Rechargement en sable de la plage de la Cible de Saint-Martin-de-Ré

Projet de ré-ensablement de la plage de la Cible

*Compléments faisant suite à la demande d'examen au cas par cas
préalable à la réalisation éventuelle d'une évaluation
environnementale*

Figure 4 : photo de la plage de la Cible avec les anciennes installations.

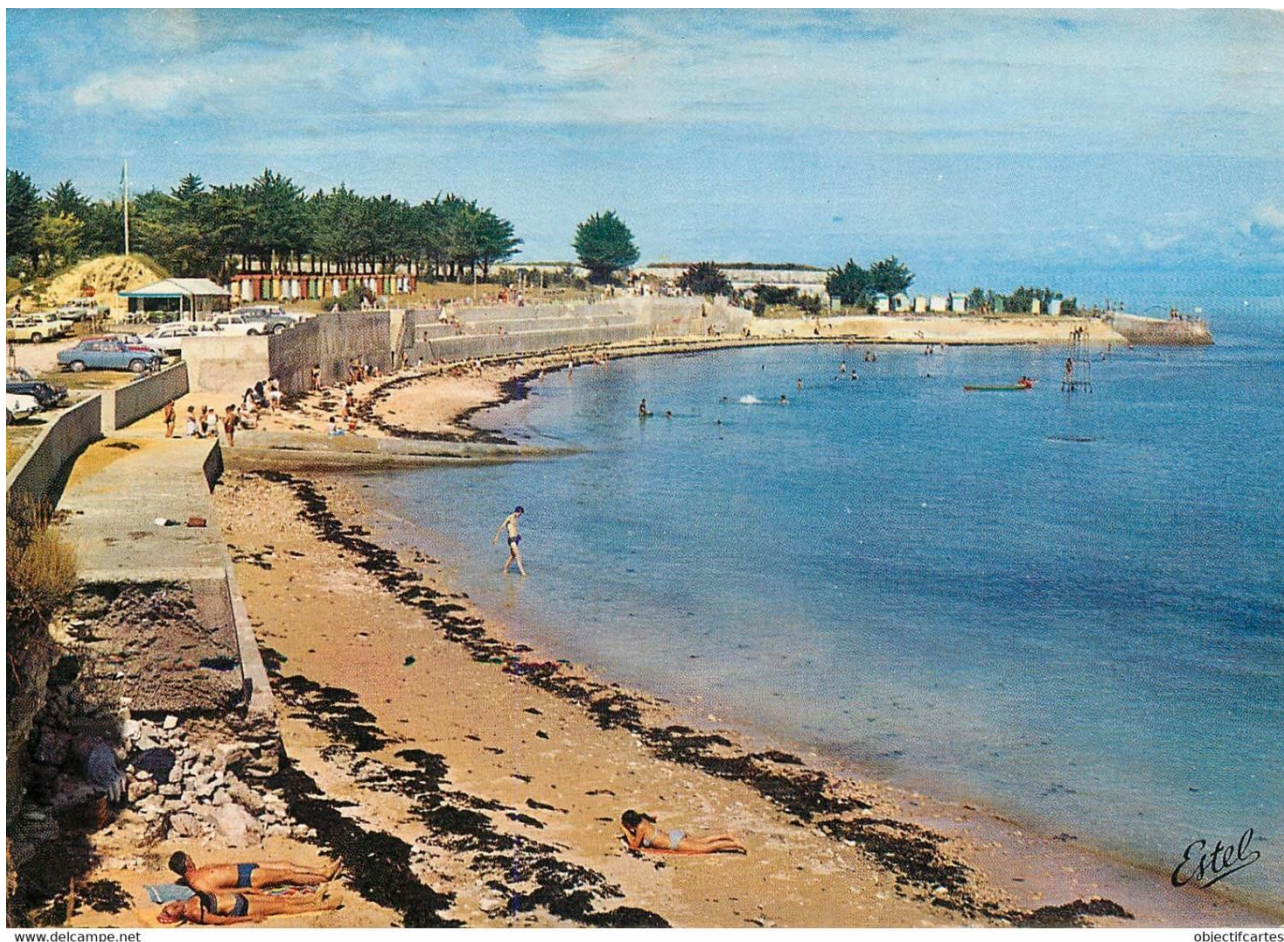
- ***Veillez préciser si, en articulation avec l'Observatoire de l'île de Ré, vous avez engagé ou comptez engager un plan de gestion pluriannuel de ces opérations de ré-ensablement et de protection du littoral qui permettrait de sortir de la logique de l'urgence annuelle définissant une feuille de route, un plan d'action et de financement opérationnel et pluriannuel.***

Comme expliqué précédemment, la plage de la Cible est soumise à des phénomènes d'érosions importants qui entraînent une perte volumétrique importante en sable chaque année. L'objectif de ce ré-ensablement est de maintenir une surface ensablée en évitant l'érosion naturelle dans le but d'éviter tout recours à de futurs ré-ensablement.

Pour cela, une étude technique a été réalisée mettant en avant la position de vestiges d'un mur en béton sur la plage, autrefois utilisé comme gradin et accès à la plage par les estivants (Cf. Figure 4).

Une partie de ce mur existe encore aujourd'hui (Cf. Figure 2), et fait obstacle aux marées permettant à la zone située en amont de ne pas être sous le niveau des eaux, c'est cette zone qui sera réensablée. Un des plans d'actions pour maintenir le sable de la plage de la Cible est de renforcer ce mur en béton en augmentant sa hauteur grâce à l'ajout d'un mur en gabion le long de ce mur. D'une hauteur d'environ 50 cm, ce gabion permettrait de protéger la plage de l'érosion côtière et de maintenir la couche de sable ajoutée. Cette protection s'étendrait sur une partie Nord-Ouest de la plage (environ 2/3 de la longueur) pour permettre un accès aux baigneurs et améliorer la délimitation de la zone de baignade surveillée.

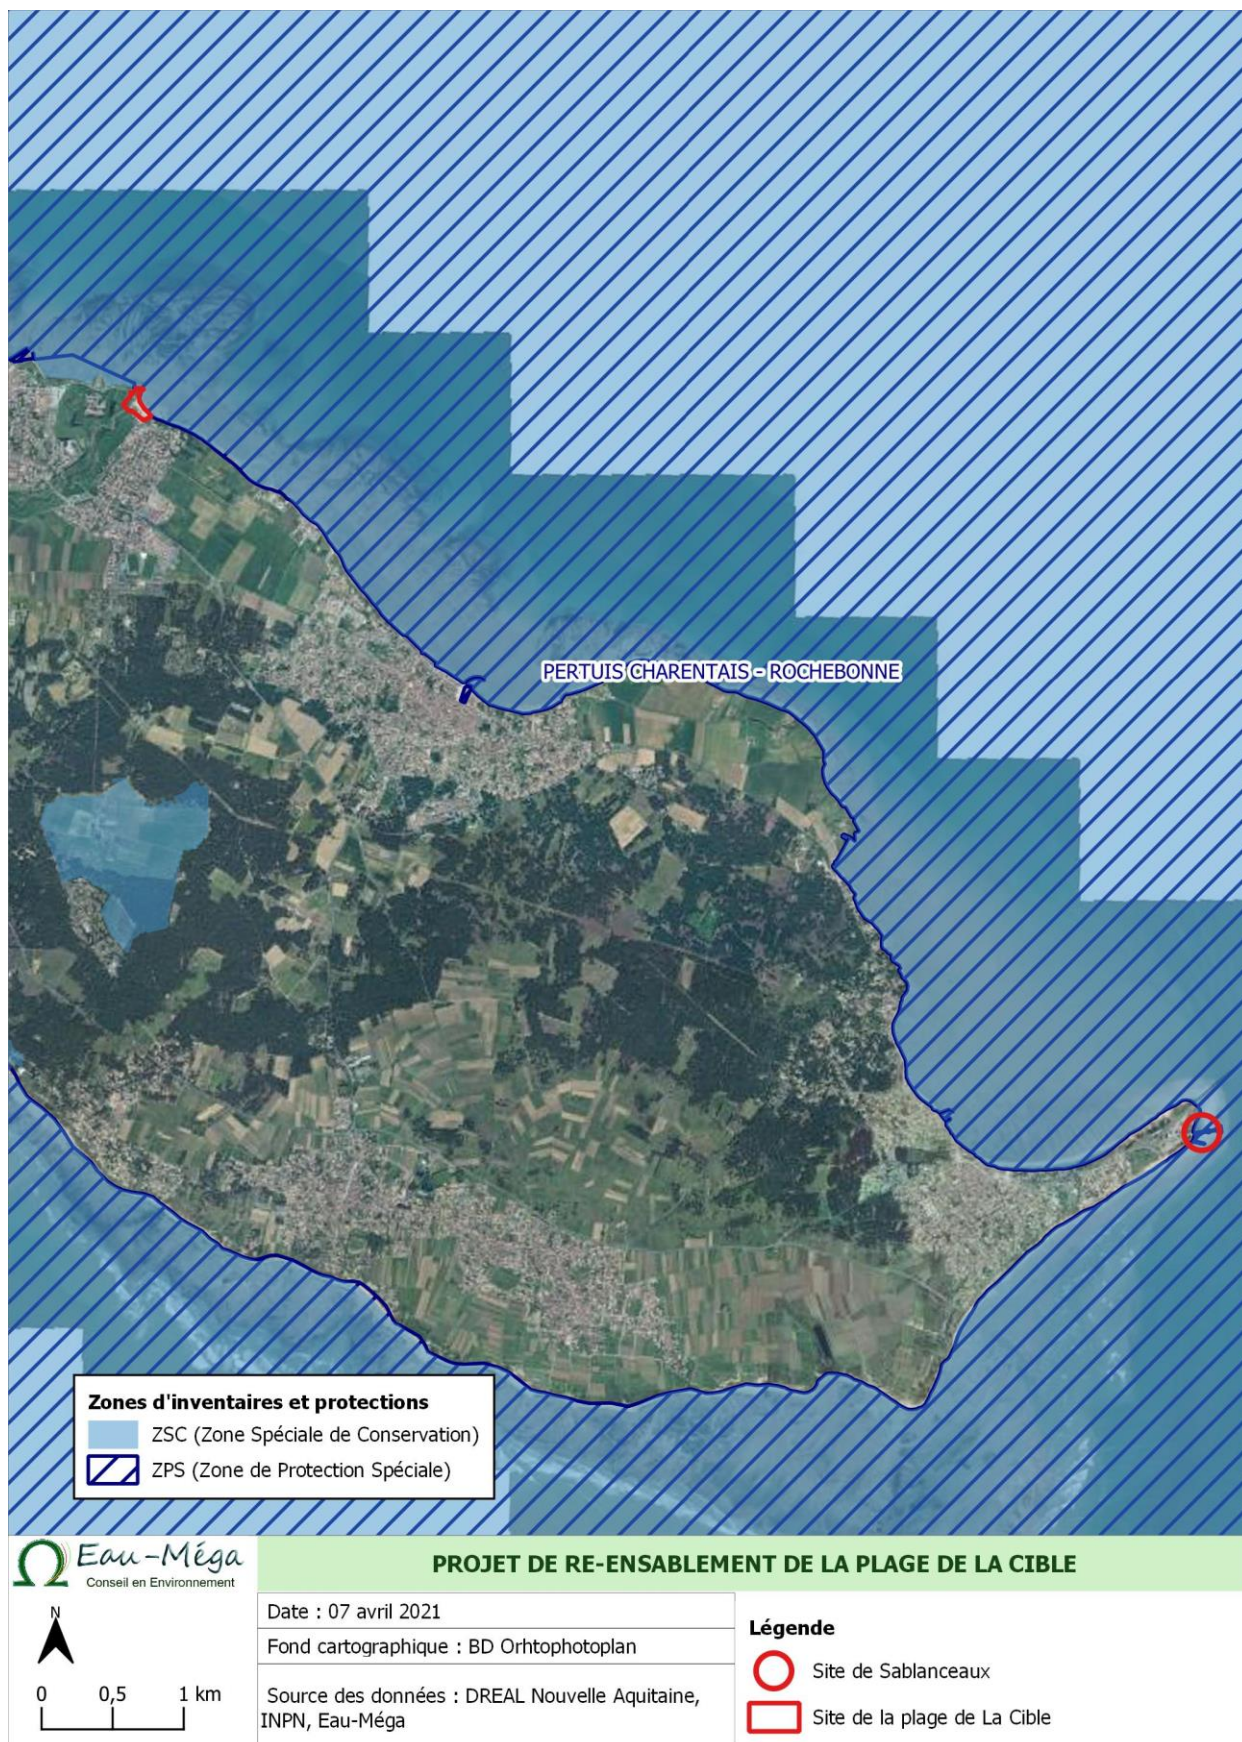
Vous indiquez que le projet se situe à environ 1,64 et 2,46 km des zones spéciales de conservation (Directive habitat) Natura 2000 Île de Ré : Fiers d'Ars et Île de Ré : dunes et forêts littorales.

Il semble se situer partiellement dans ou à proximité immédiate (à confirmer en fonction de la carte de localisation précise de l'enveloppe de ré-ensablement de la zone spéciale de conservation (Directive habitat) Natura 2000 Pertuis charentais, étant précisé que l'enveloppe de prélèvement est intégralement située dans ce zonage Natura 2000. Même situation pour la zone de protection spéciale (Directive Oiseaux) Natura 2000 Pertuis charentais : Rochebonne.

Veillez préciser si à ce stade vous avez réalisé une étude d'incidence Natura 2000 du projet sur ces sites, et dans l'affirmative veuillez transmettre une telle étude.

Réponse :
